Ayunt.<sup>o</sup> Const.<sup>l</sup> de Madrid.

D. Isaac Bachiller, tre. construcción  
de un 2.<sup>o</sup> piso, Calle de Alcalá n.<sup>o</sup> 45.  
n.<sup>o</sup> 289.

*Fachaza que ha de presentar la Casa N.º 48. Moderno y Antiguo-  
 de la Manz.ª 28ª, sita en esta población y su Calle de Alcalá elevada q. sea  
 el piso tercero sobre el Principal y Segundo q. actualmente  
 le Constituyen, a cuya altura y mediante  
 la Competente licencia se trata de fijar  
 el Nuevo alero en sustitución del  
 Antiguo.*

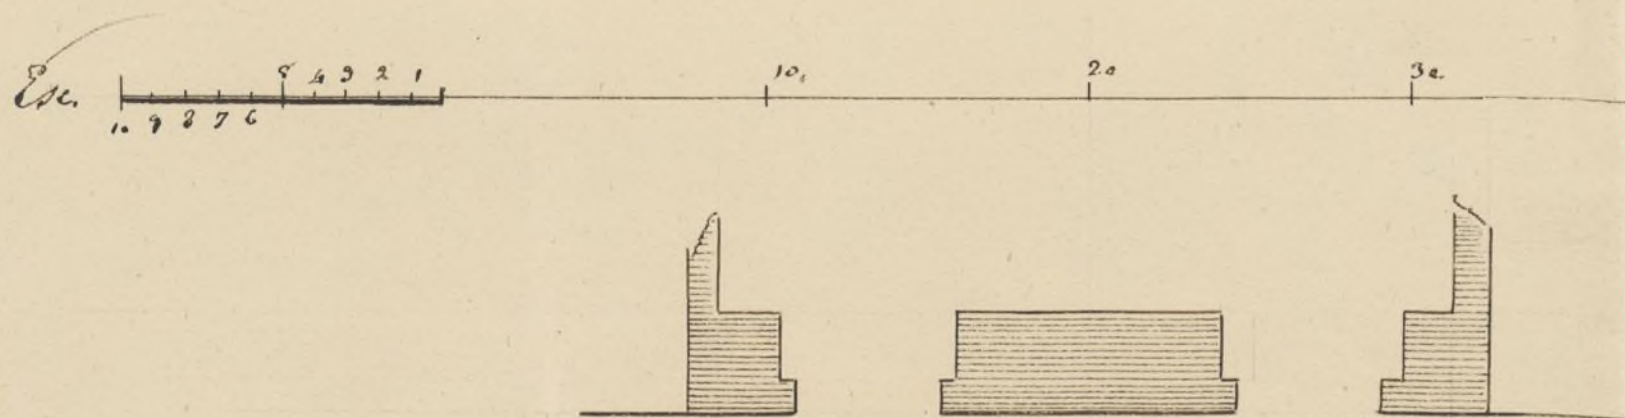
Señores de la corporación de obras. En vista de lo que dice  
esta solicitud por D. Juan Puchillo y Jaramillo  
domiciliado en la casa calle de Alcalá número 45 manzana  
282 y del plano unido a la misma formado por el Sr.  
D. Antonio de Cebalvera y Langara; arquitecto por  
la academia Nacional de San Fernando en el que  
se marca con una línea de puntos el muro 2.º que  
se trata de aumentar, se ha acordado la fachada de dicha  
casa y no veo inconveniente en que V. E. se sirva con-  
ceder la licencia que se pide por tener aquella la con-  
sistencia de ordenanza y la solidez y reparos convenientes  
y ejecutando el muro piro enramado de Peria S  
perfectamente representadas de fábrica, con arreglo

a el plano presentado, colocandose sobre el alero una canal de plomo para recibir las aguas y dirigirlas a la alcantarilla por bajadas tambien de plomo u hoja de lata colocadas en los terminos precedidos, avisando a la direccion del gas antes de darle principio a la atargia que las ha de conducir a la alcantarilla a fin de no causar perjuicio en los bucos de conduccion del mismo; siendo el espesor de los bajados de unos  $3\frac{1}{4}$  despues dandoles de altura  $3\frac{3}{4}$  y al intervalo de los valanstras sus dios, quedandose curvas las patillas en el mismo alapand un pie y mas de otra separadas del vivo de la luz, de los bucos, rebocandose por ultimo, uniendo con las tintas un buen orden de coloracion pintando las puertas de la calle al otro de un color claro, avisando el interesado avisar a el Sr. Alcalde corregidor luego que haya pintado el alero para que se sirva mandar renovar la obra. En la construccion de andamios se observara que las puentes sean de maderos de a 6 y los tablones de buena calidad sin nudos saltadizos poniendo tres por lo menos en el ancho de cada andamiada, sin consentir se carguen con mucho ladrillo, y para evitar en lo posible todo accidente desagradable se pondran maderos de a 8 o de a 10 entre las almas que sirvan de antepuente o varanillas elevandolos de los tablones unos 4 pies, redoblados el cuidado donde se coloque el pericanto que se formara con toda solidez, cuidando el profesor que los andamios interiores se ejecuten segun arte para evitar desagracias.

por el Arquitecto, no halla reparo la Comision a Obras  
en que S. E. autorice la construccion de un tercer piso en  
la casa calle de Alcalá num. 25 que ha solicitado en concep-  
to de dueño de la misma D. Isaac Baquister de Jaramilla.  
Madrid 11 de Setiembre de 1851.

Dado cuenta a S.<sup>to</sup>. E. en sesion de 12. del  
corriente, acordó conformarse con lo prop.<sup>to</sup>  
por la Comision. Y p.<sup>a</sup> que cunte doy la  
presente que firmo: Madrid 18 de Set.<sup>o</sup> de  
7841.
